项目负责人	方仕友 周玉凯		会签专业/人员	专业名称: 建筑	项目号: GD-21-03
专业负责人	周玉凯			建(构)筑物编号或名称: 5#商业	项目名称: 世纪嘉园
审核	周玉凯			 北京世纪中天国际建筑设计有限公司	更改编号: (建)住宅改2024-2
校对	方仕友				更改日期: 2024年 09月29日
修改人	黄 杰				共2页 第1页

设计更改通知单

项目负责人	方仕友 周玉凯		会签专业/人员	专业名称: 建筑	项目号: GD-21-03
专业负责人	周玉凯			建(构)筑物编号或名称: 1#住宅	项目名称: 世纪嘉园
审核	周玉凯			 北京世纪中天国际建筑设计有限公司	更改编号: (建)住宅改2024-1
校对	方仕友				更改日期: 2024年 09月27日
修改人	黄 杰				共17页 第1页

5#二层局部平面图
(修改前)

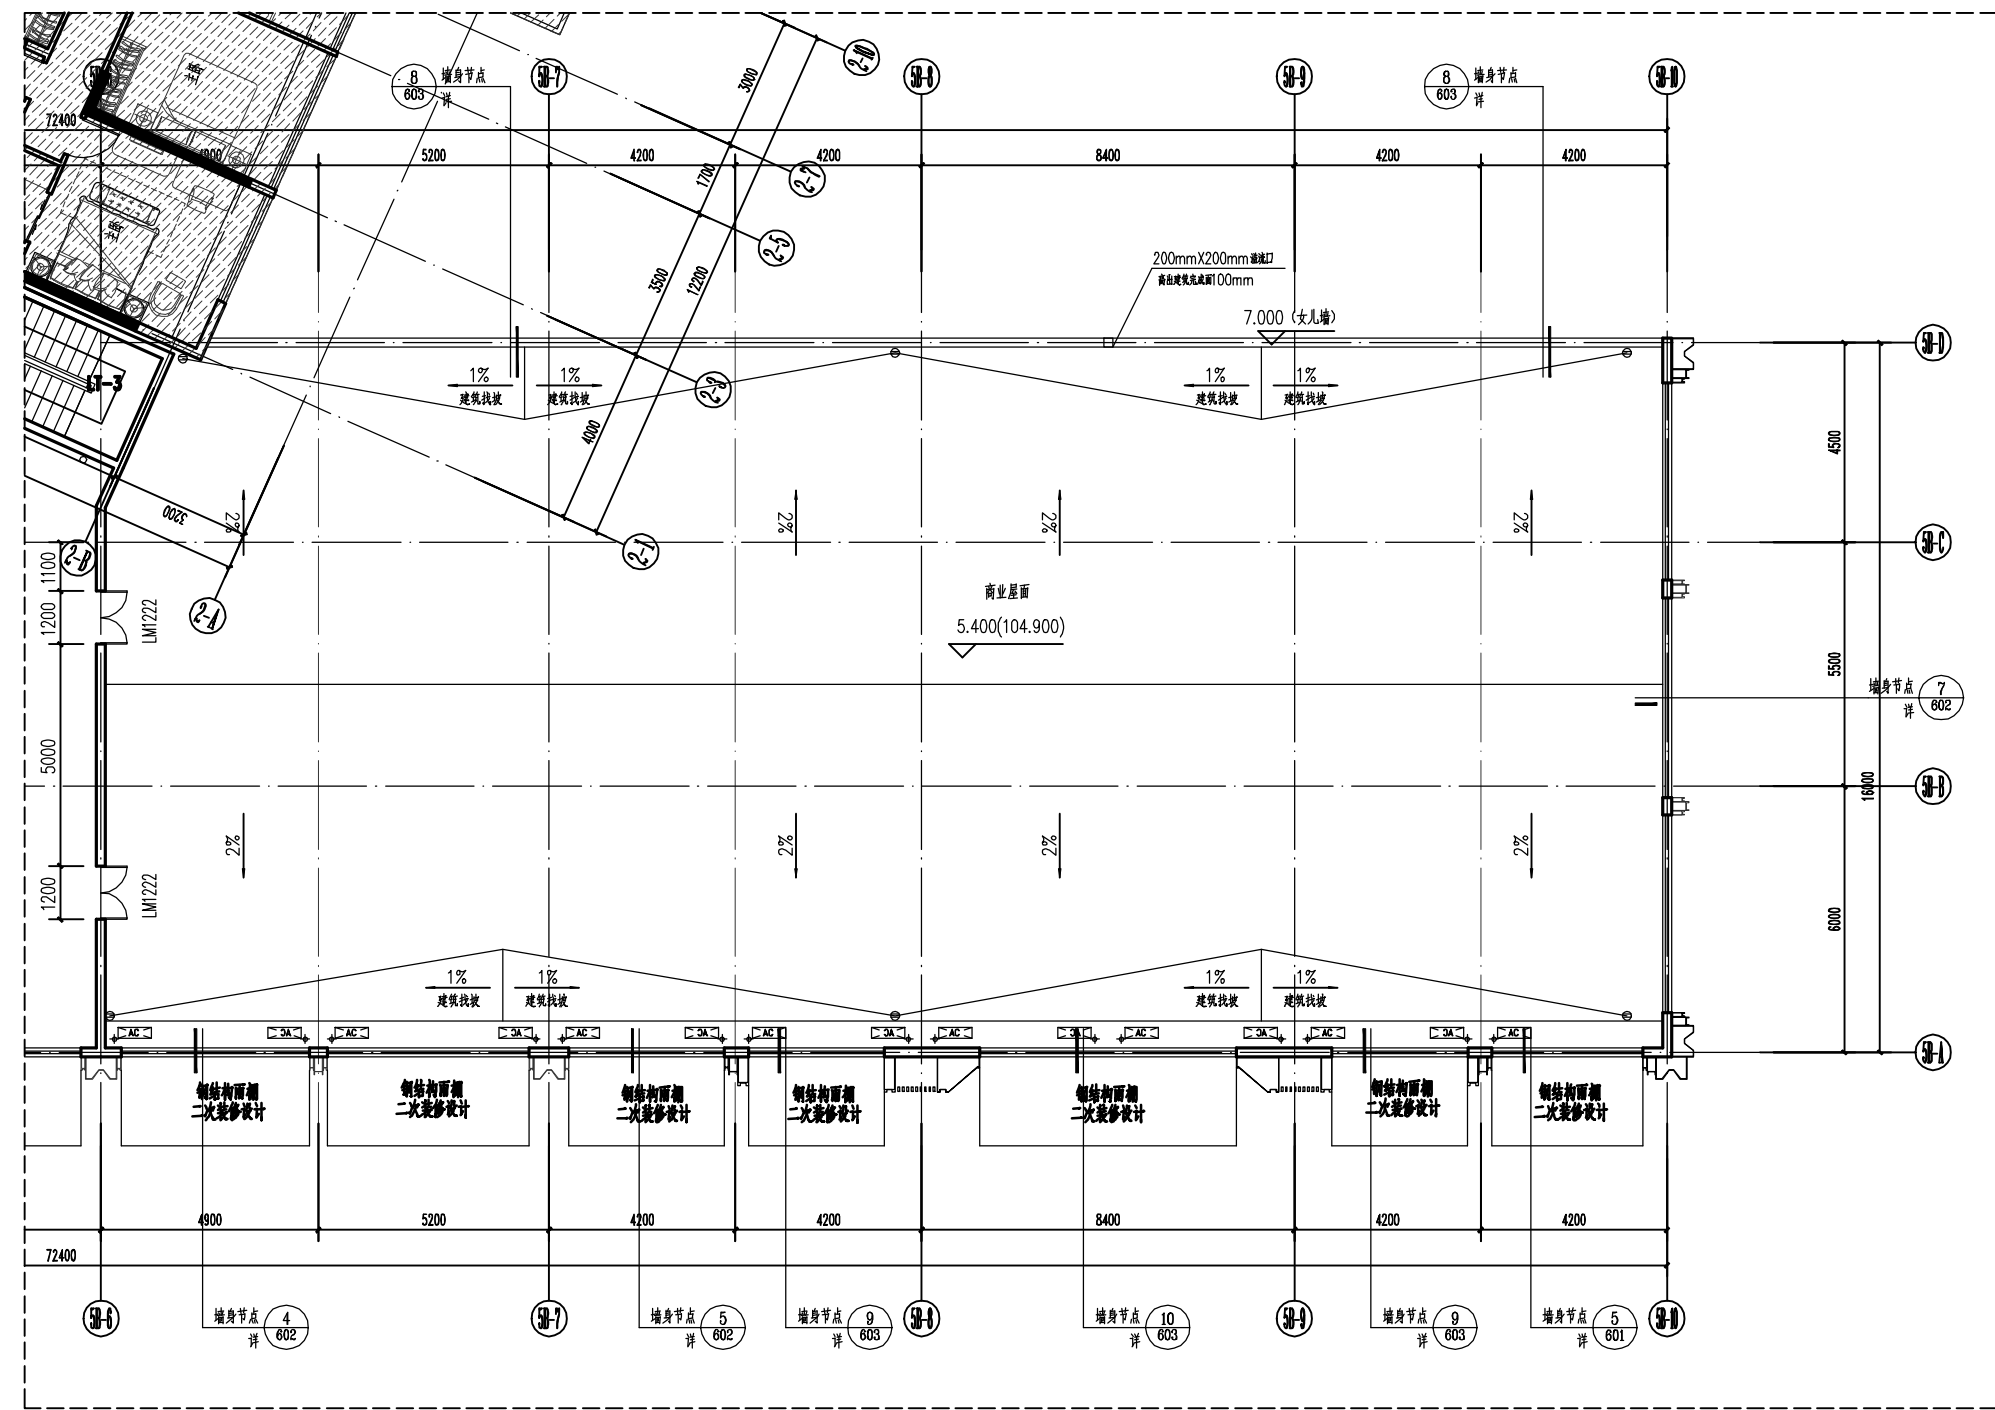
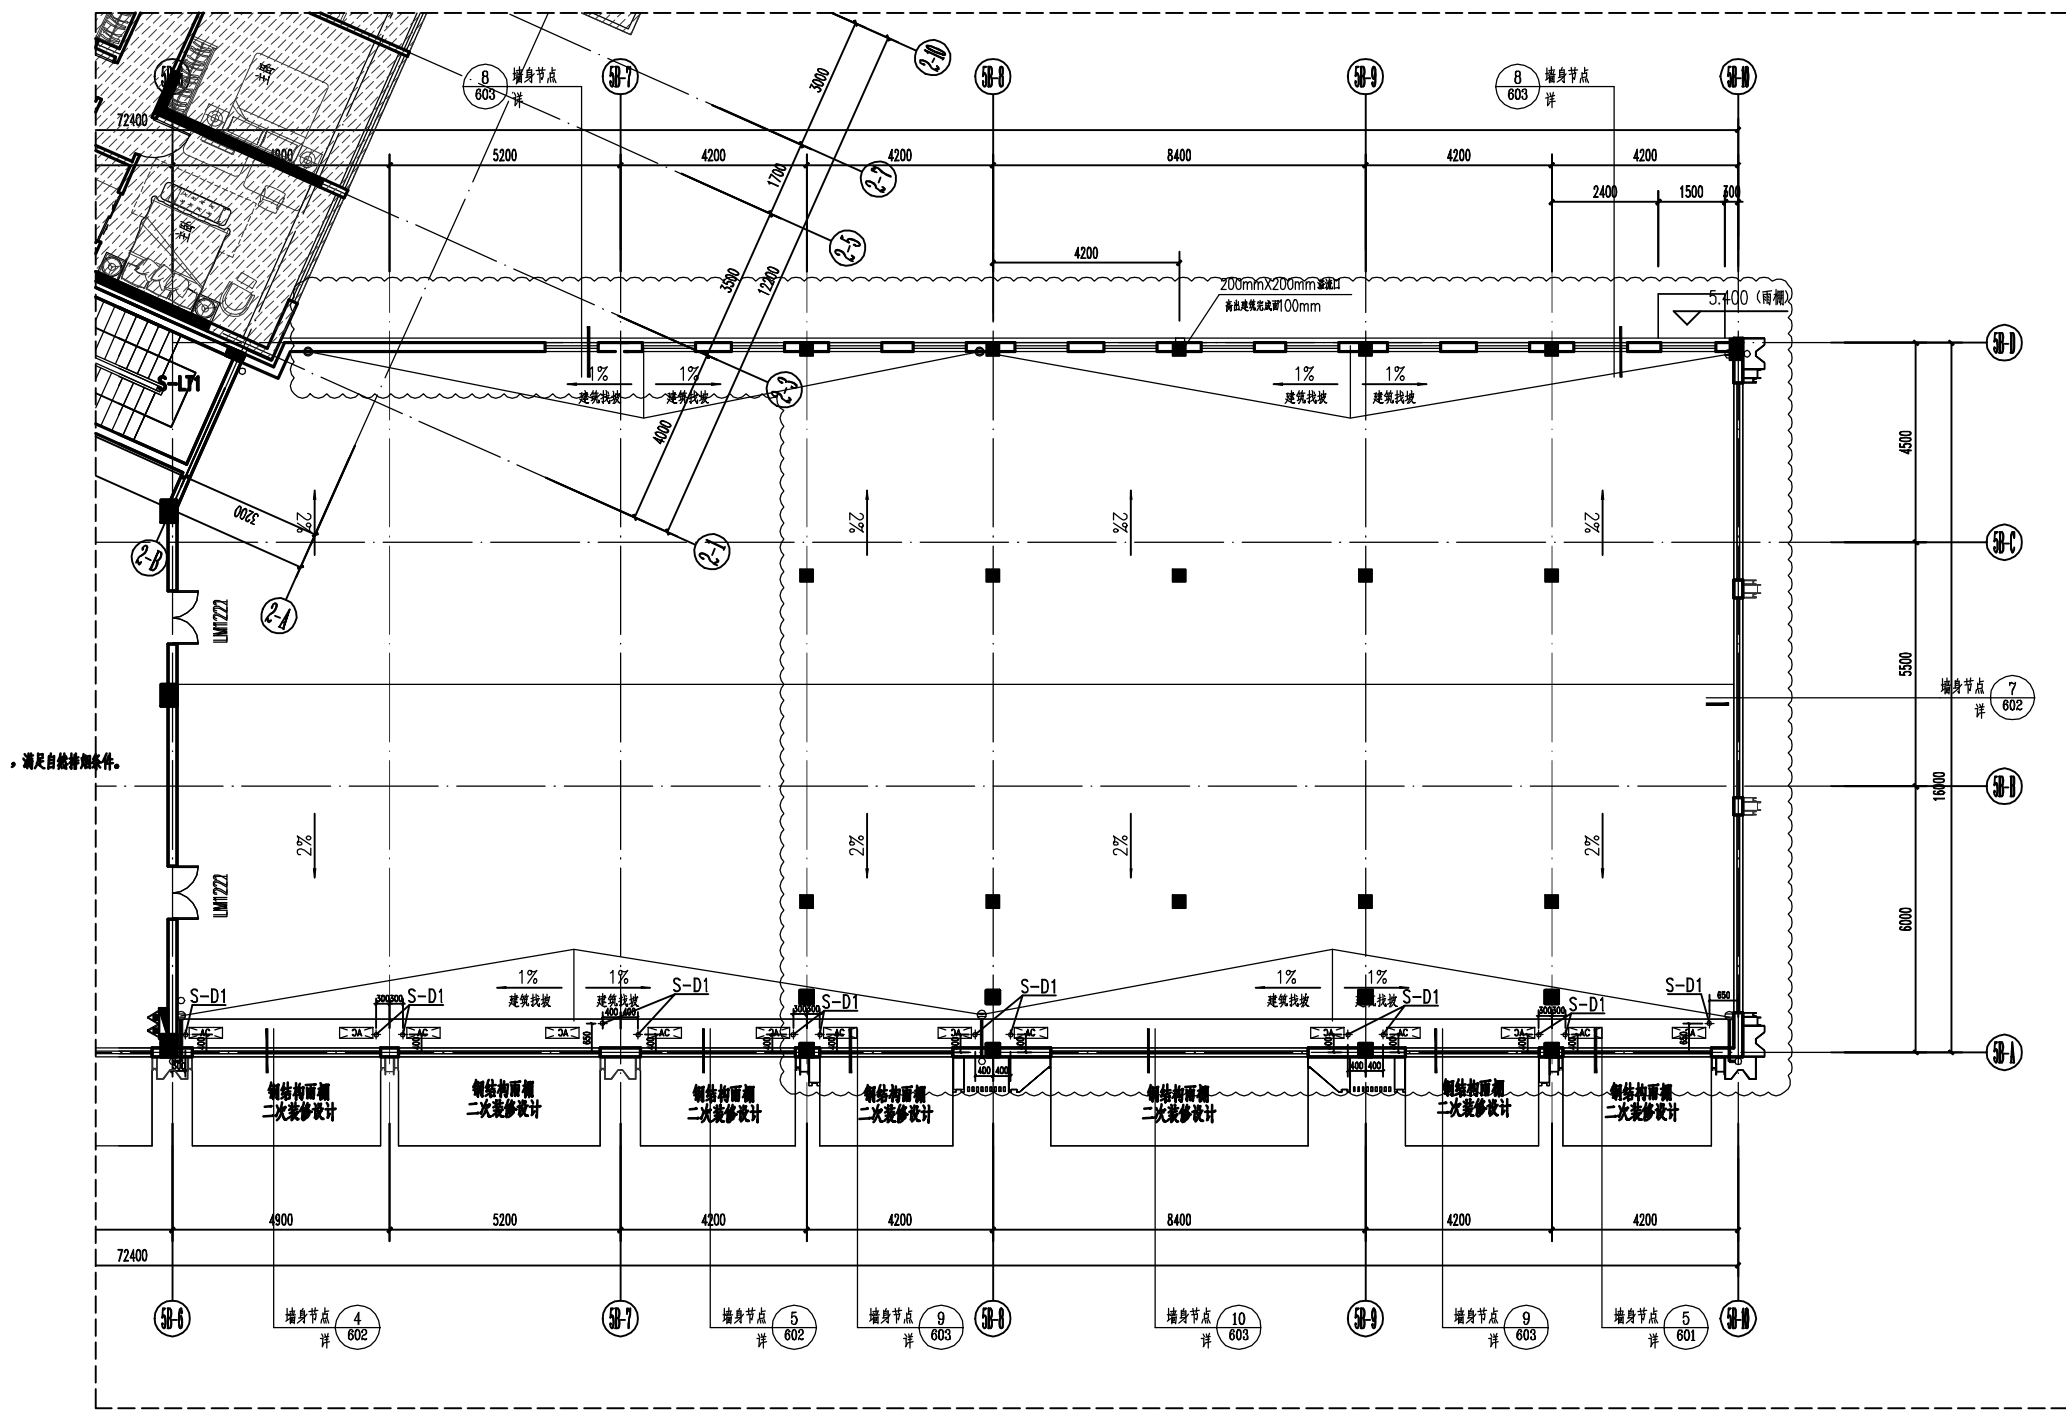
一、5#商业屋面5B-7轴~5B-10轴交5B-A轴~5B-D轴处增加屋顶花架，具体修改详下图云线所示：

5#屋面层局部平面图
（修改前）

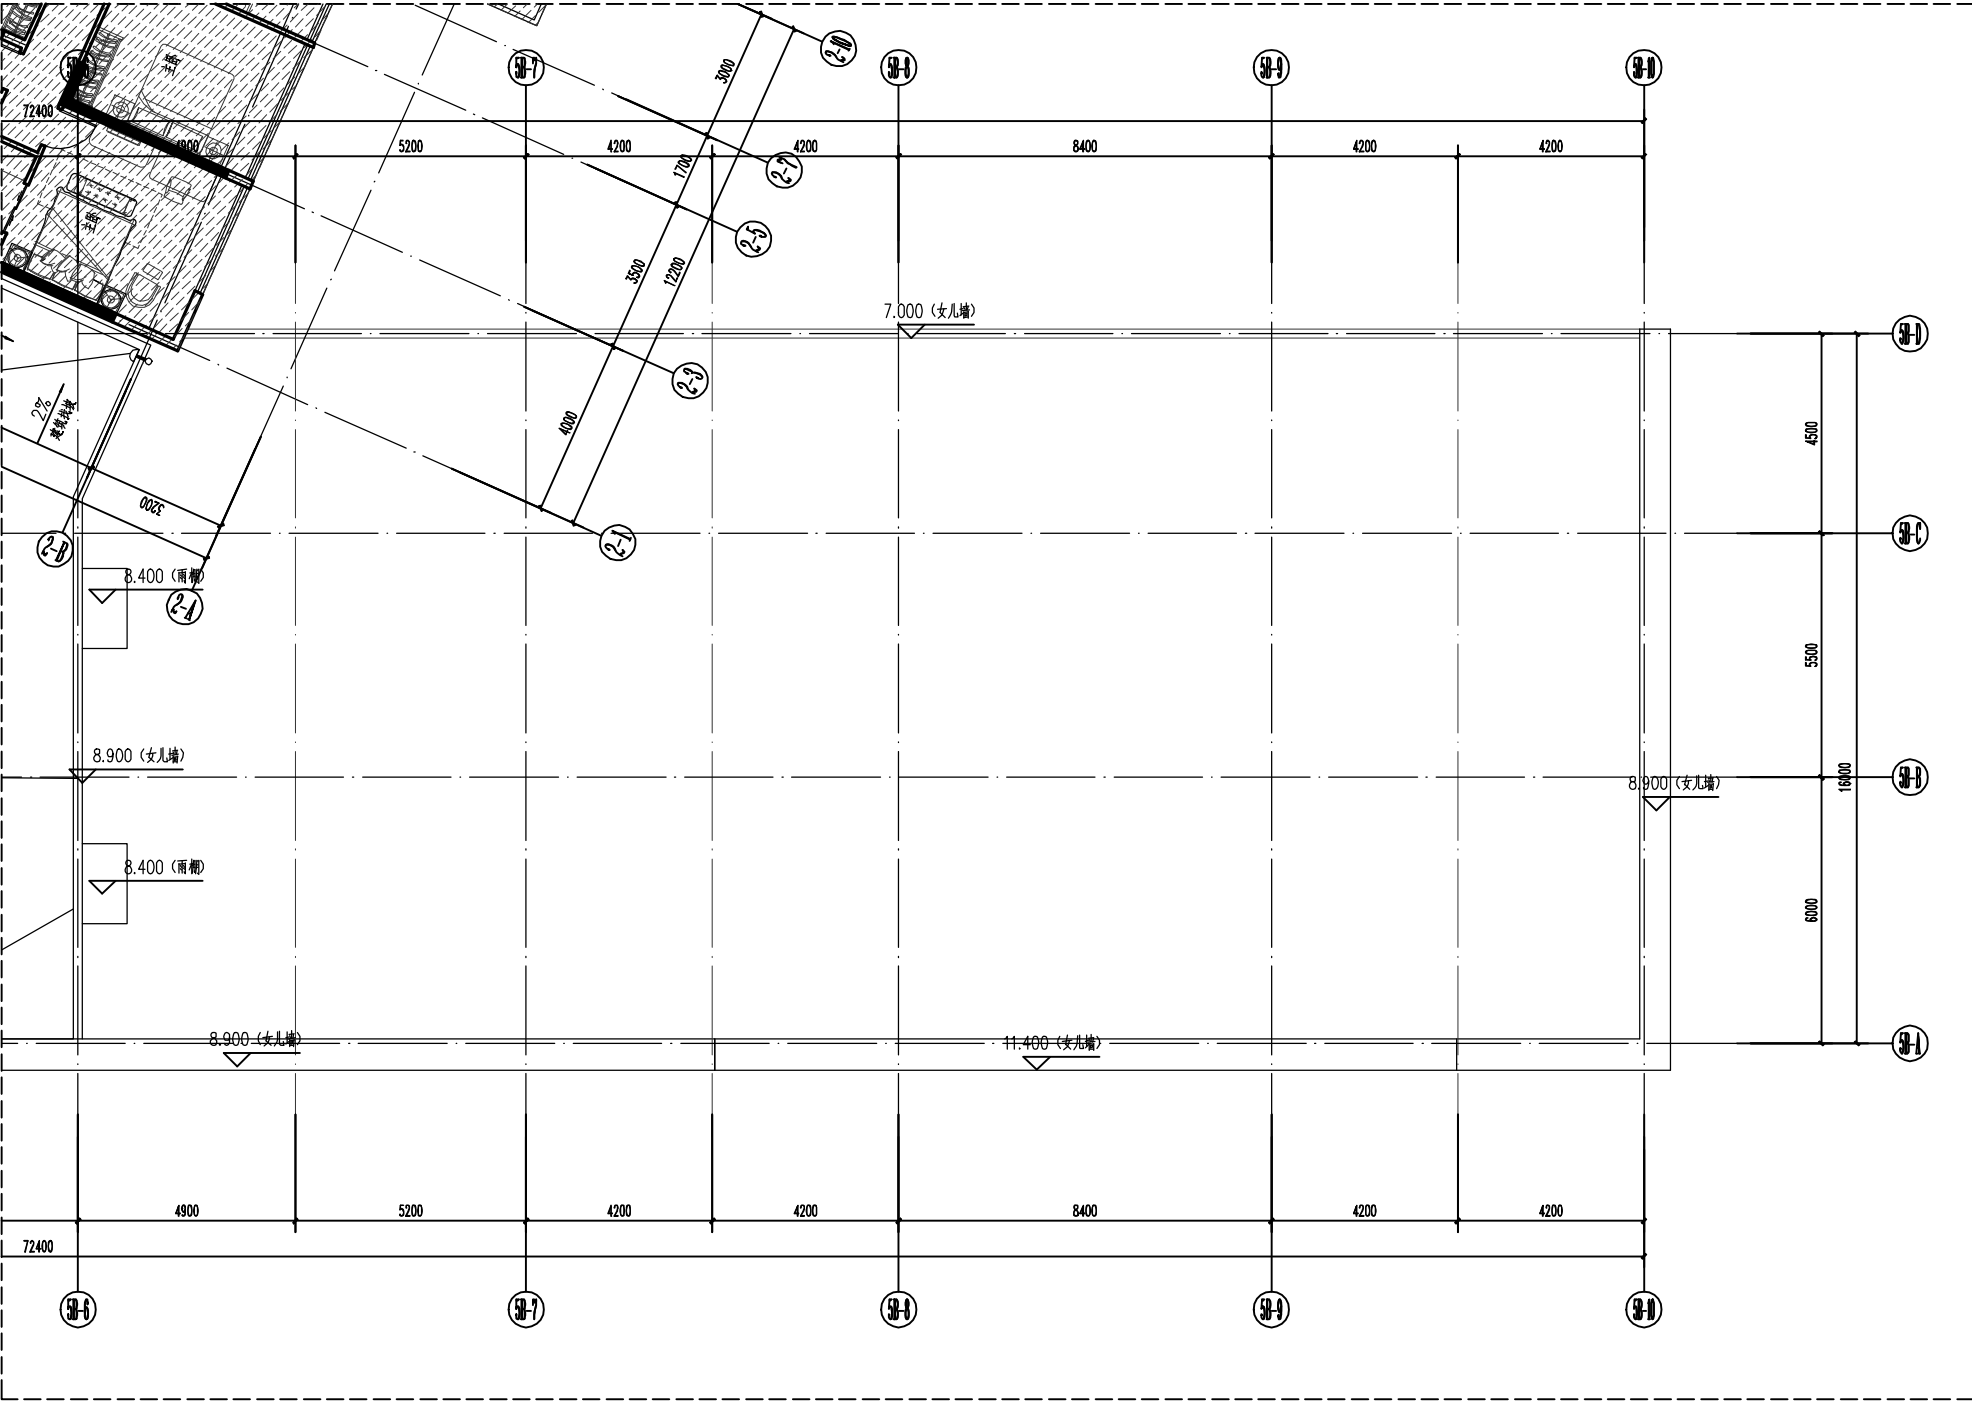
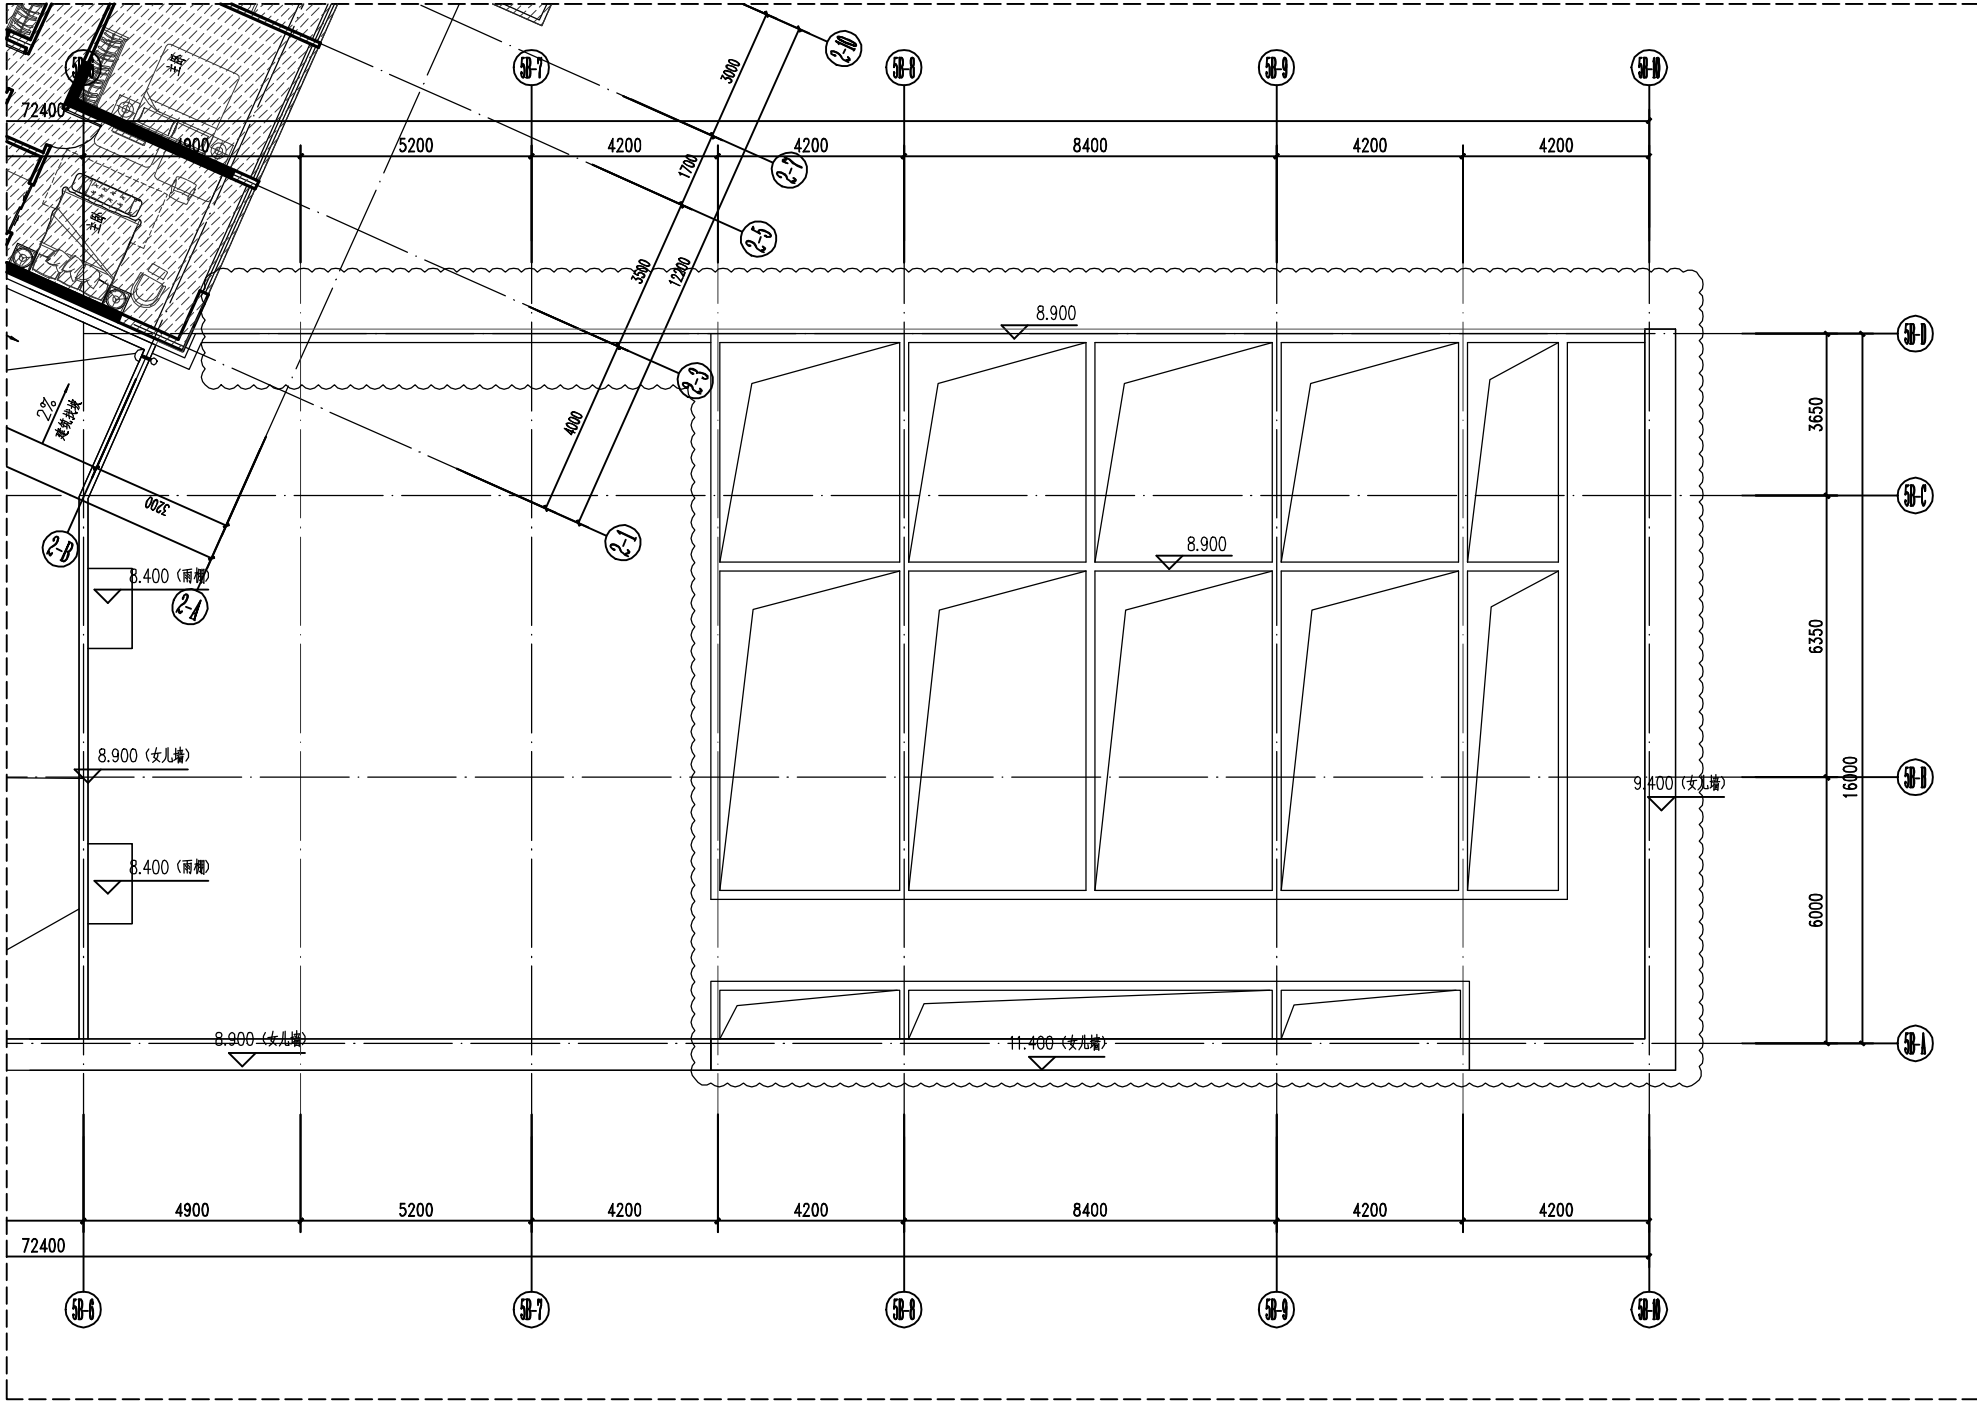
一、5#商业首层店面与架空层之间（1-AE）轴、（1-1）轴处商铺背面外窗取消，具体修改详下图云线所示：
